正誤表

2025年目標 TAC建築士講座

級	一級
講義	設計製図 早期講義
教材	新体系テキスト

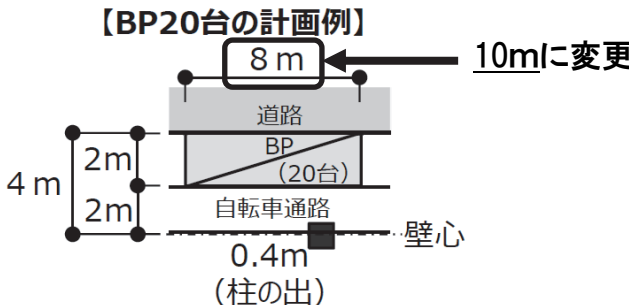
日付	教材	内 容				
	P23	【BP20台の計画例】の図内の寸法「8m」を「10m」に訂正してください。 【BP20台の計画例】  10mに変更				
5/31	P91	■斜線の緩和のまとめ表 表内の「隣地斜線」における「公園」の緩和の図について <table><tr><th>誤</th><th>正</th></tr><tr><td> ×公園の反対側の境界線からセットバック </td><td> ○公園の中心線からセットバック </td></tr></table>	誤	正	 ×公園の反対側の境界線からセットバック	 ○公園の中心線からセットバック
誤	正					
 ×公園の反対側の境界線からセットバック	 ○公園の中心線からセットバック
